**Nr sprawy ZP.271. 14 .2023**

***Dotyczy: Podniesienie walorów turystycznych miasta Przasnysz poprzez utworzenie ścieżki turystycznej w Parku Miejskim i zagospodarowanie terenu przy ul. Orlika – 2 części” w formule „projektuj i buduj”***

#### **PYTANIA I WYJAŚNIENIA**

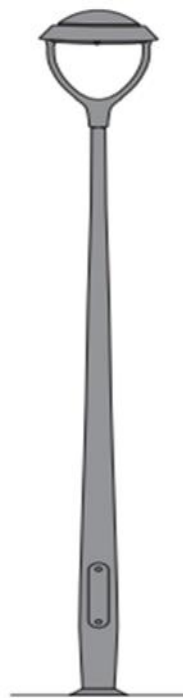
9. Podanie szczegółowych wymagań dla oświetlenia terenu (ilość, wygląd, wymiary, materiał, latarni, wymagania natężenie oświetlenia, sposób zasilania i sterowania zgodności z przepisami itp. itd.)

Ad.9

1. Zasilanie oświetlenia obiektu: szafka oświetleniowa Wembley
2. Istniejąca infrastruktura oświetleniowa: wymiana istniejących opraw oświetleniowych na spójne z nowoprojektowanymi.

3. Obiekt powinien być wyposażony w monitoring, zainstalowany na wybranych słupach oświetleniowych.
4. Konieczne wykonanie i zawarcie w dokumentacji obliczeń fotometrycznych dla obiektów, wyniki spełniające wymagania normatywne *PN-EN 12464-2:2008, Światło i oświetlenie – Oświetlenie miejsc pracy – Część 2: Miejsca pracy na zewnątrz [11] oraz. PN-EN 12193:2008, Światło i oświetlenie – Oświetlenie w sporcie, tj.:*

- ciągi piesze:  $E_{sr}=5lx$ ;  $U_o=0,25$ ;
  - plac zabaw oraz siłownia:  $E_{sr}=20lx$ ;  $U_o=0,4$ ;
  - boisko wielofunkcyjne: należy założyć III klasę boiska;  $E_{sr}=75lx$  (horyzontalne) ;  $U_o=0,5$  (tabela A.21 w/w normy);

- bieżnia: należy założyć III klasę;  $E_{sr}=100lx$  (horyzontalne) ;  $U_o=0,5$  (tabela A.13 w/w normy);
  - oświetlenie pomieszczeń sanitarnych (toalety) -  $E_{sr}=200lx$ ;  $U_o=0,4$ .

5. Doprowadzić zasilanie do konteneru sanitarnego – oświetlenie wewnątrz oraz nad wejściem.
6. Parametry latarni: oprawy ośw. typ LED, parkowe, RAL9005 lub RAL7016, max. prąd zasilania 500mA, wyposażenie oprawy w tzw. soft-start, możliwość regulacji mocy, kompatybilność z systemem CPANet (sterowanie redukcją APC LED), min. IP66, min. IK09, temperatura barwowa 3600 – 4000K; słup 5m, przykładowa stylistyka:
